硝子オイル

表面処理変更のお知らせ(対象規格 50・65・75・100シリーズ)

オイル-硝子材質仕様変更のお知らせ(対象規格 100シリーズのみ)

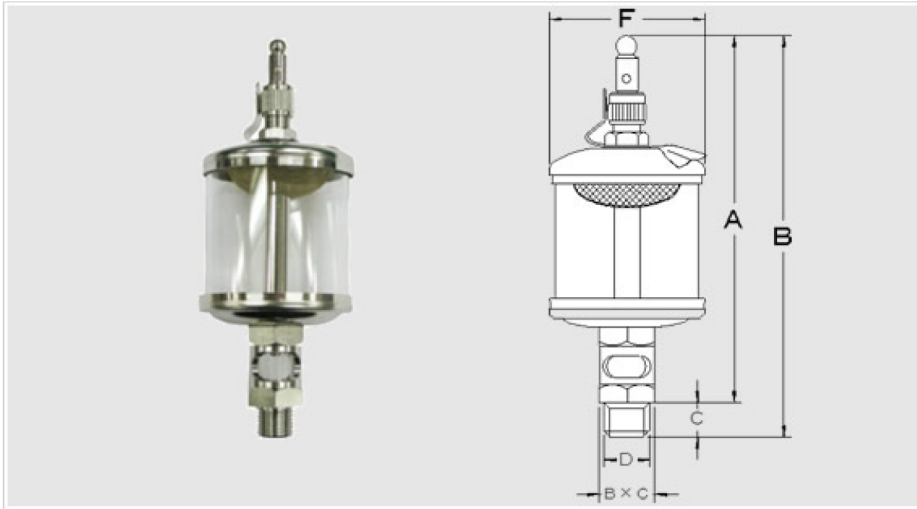
現在 バフ研磨仕上げ → 変更後 ニッケルメッキ仕上げ

変更時期に関しましては、2013年から規格ごと順次変更予定です。

現在 並質硝子 → 変更後 アクリルパイプ

変更時期に関しましては、在庫無くなり次第順次変更となります。
